BITACORA ELECTRÓNICA DE OBRA

Confirma Bitacora:	Nro Informe:	Fecha Informe:	Nombre De La Obra:	Personal Encargado:
Si	74	09-03-2021	Carretera Oyon - Ambo, Tramo I: Oyon - Desvío Cerro de Pasco	LUZMILA GUERRA MOTTA

MEJORAMIENTO DE LA CARRETERA OYON - AMBO TRAMO 1: OYON DV. CERRO DE PASCO

Presencia de fallas en pavimentos km 136+300 al km 136+350 aproximadamente.

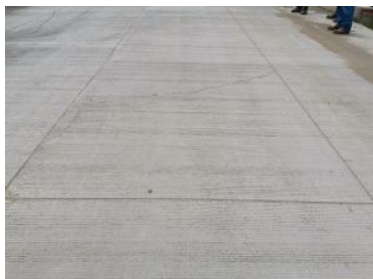
Los últimos días se han presentado fisuras y grietas de dimensiones considerables en el pavimento en el km 136+300 al km 136+350 aproximadamente, los cuales podrían ser producto de fallas geológicas en proceso, por lo que, los Especialistas en Geología y Geotecnia tanto del CVA como del CSO se encontrarían realizando las evaluaciones correspondientes.
